TERMINAL AUTOSTRADE DEL MARE PIATTAFORMA LOGISTICA FUSINA INFRASTRUTTURE PORTUALI PER IL TERMINAL CABOTAGGI IN AREA EX ALUMIX A FUSINA

PROGETTO DI BONIFICA

CTS 19/07/2011 - ADDENDUM

Il presente documento è stato redatto a seguito di verifiche interne e incontri avvenuti con le Amministrazioni coinvolte nella valutazione del progetto di bonifica, allo scopo di integrarlo e di chiarire alcuni argomenti di particolare interesse.

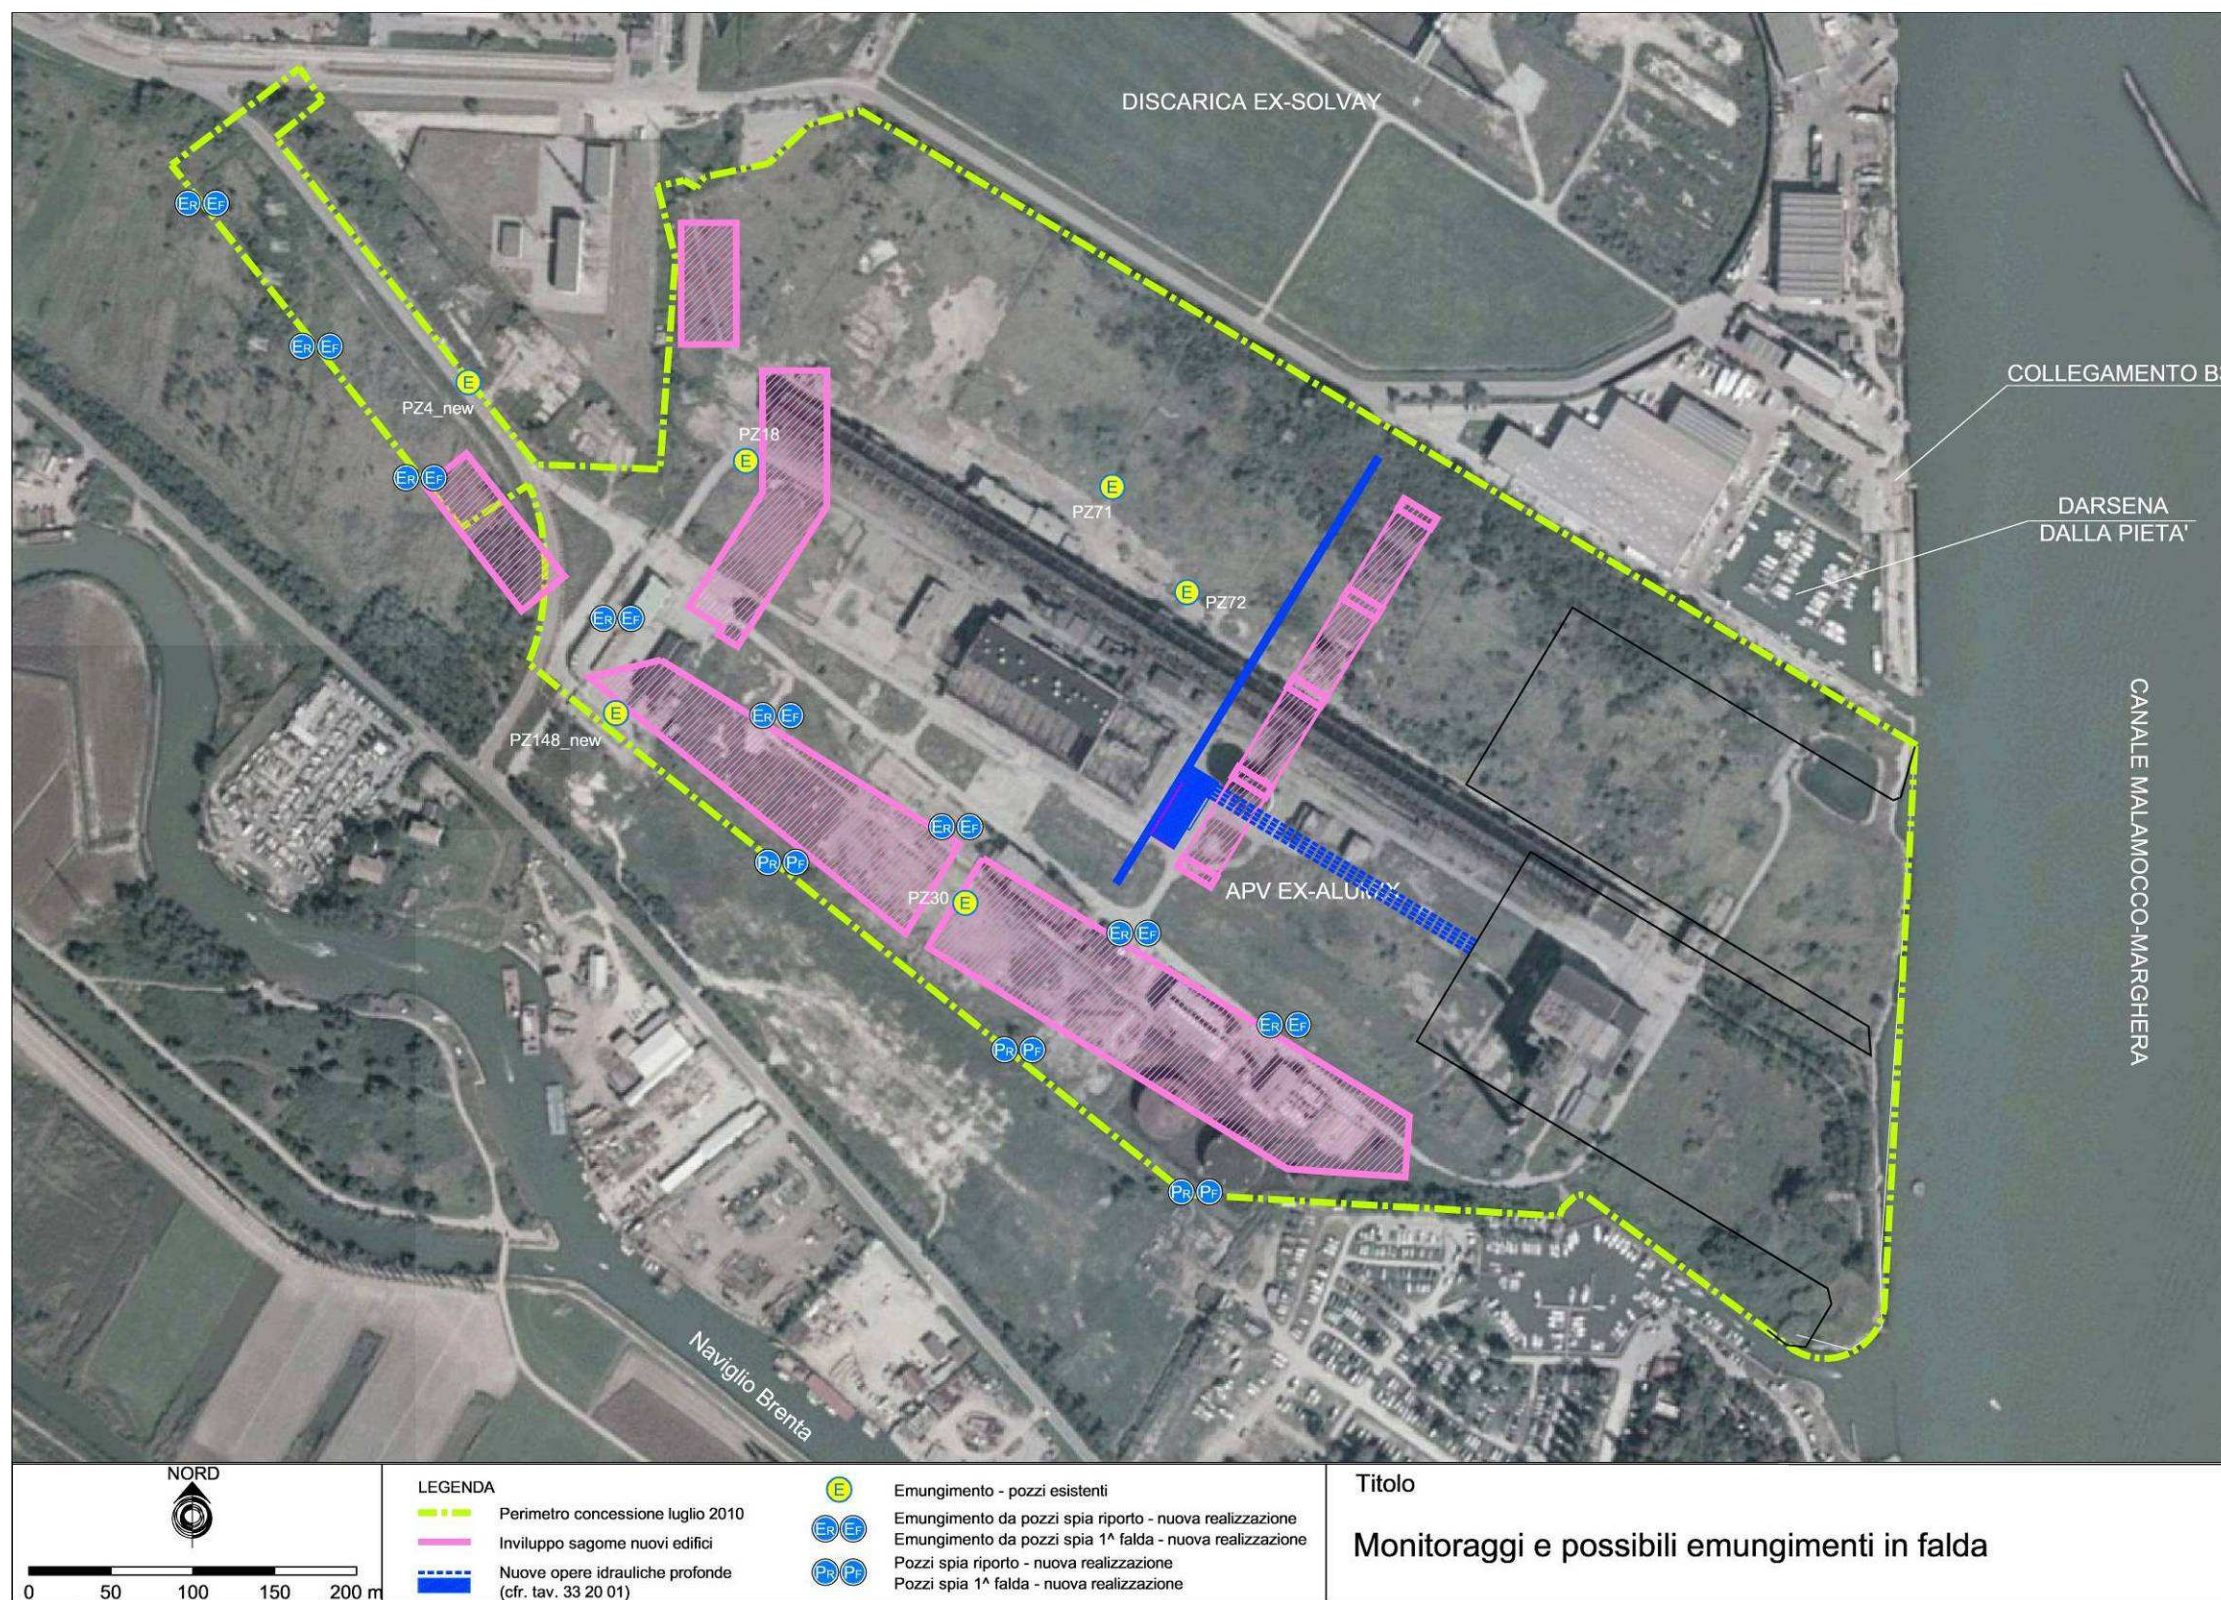
Ad integrazione di quanto riportato nell'elaborato A.4 sugli interventi previsti in falda, si ritiene che per assodare che i gradienti siano diretti verso l'interno dell'area e quindi al drenaggio durante la fase di bonifica della falda, siano realizzati dei nuovi pozzi sul lato sud dell'area comprensivo del lato sud della zona nord ovest di accesso (sottozona Enel), che invece veniva esclusa nell'elaborato A.4. In tali piezometri verranno effettuati dei periodici monitoraggi per verificare la necessità di attivare degli emungimenti laddove si verificassero le condizioni di un mancato controllo della falda (gradienti diretti verso l'esterno).

- 3 coppie di pozzi spia lungo il perimetro sud, i cui piezometri verranno terebrati rispettivamente nella falda nel riporto e nella prima falda;
- 5 coppie di piezometri disposte internamente ai futuri edifici del lato sud dell'area: i piezometri costituenti ciascuna doppietta verranno terebrati rispettivamente in riporto e in prima falda;
- 3 coppie di pozzi spia lungo il lato sud dell'area a nord ovest di ingresso alla futura piattaforma logistica Fusina: anche in questo caso le coppie interesseranno rispettivamente la falda nel riporto la prima falda.

Con la realizzazione dell'impermeabilizzazione dell'area e con il drenaggio a tergo del marginamento la modellazione idrogeologica sviluppata consente di prevedere che si garantisca un minimo piezometrico nell'area efficace ai fini di contenere le acque di falda contaminate; se ciò non fosse, ne darebbe l'evidenza il monitoraggio del livello piezometrico nelle coppie di piezometri e si imporrebbe la necessità di emungere per garantire il controllo effettivo della falda lungo tutto il perimetro sud dell'area (cfr. Figura 1).

- rilievo dei livelli piezometrici nei 22 pozzi spia di nuova realizzazione (e di eventuale emungimento) del lato sud e della zona nord-ovest (zona Enel) con frequenza trimestrale per 3 anni di monitoraggio;

- analisi chimiche nelle coppie di piezometri lungo il perimetro (per un totale di 12 pozzi). Le verifiche analitiche saranno sincrone alle rilevazioni dei livelli, in modo da garantire l'associazione di entrambe le informazioni e valutare eventuali interventi.

Figura 3 rimozione sottoservizi interferenti con le nuove opere

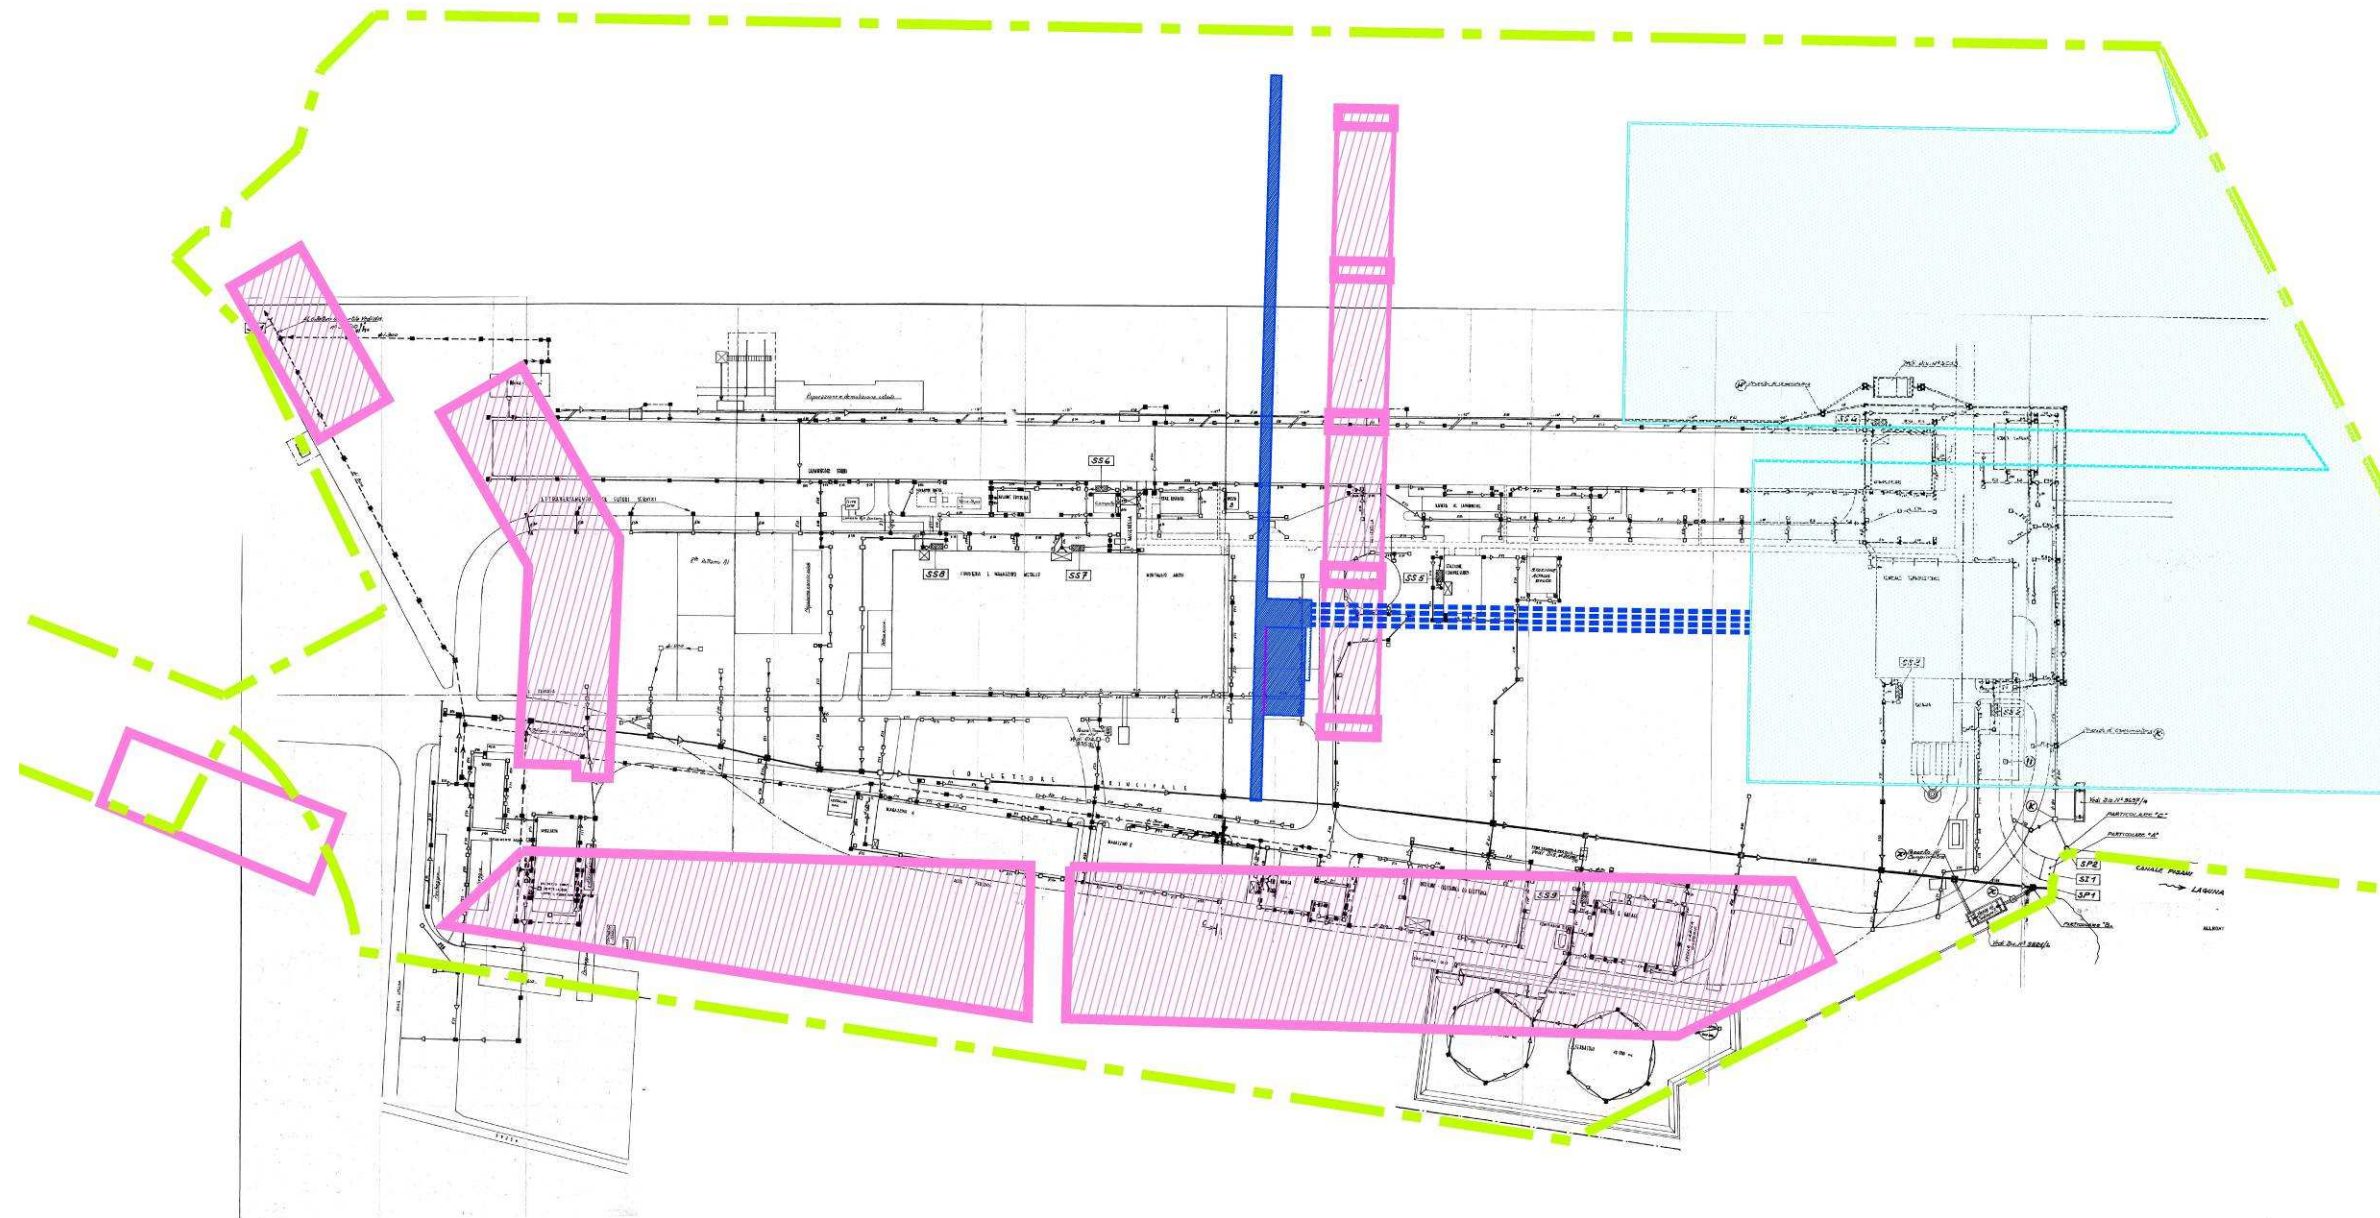
La Figura 3 dà evidenza delle principali interferenze certe in corrispondenza delle quali è assunta la completa rimozione dei sottoservizi esistenti. Nelle altre aree di norma si procederà cercando di evitare la rimozione per quanto precedentemente espresso.

Anche nei casi in cui uno specifico cunicolo o tubazione interrati saranno lasciati in situ, sono comunque previste le seguenti azioni:
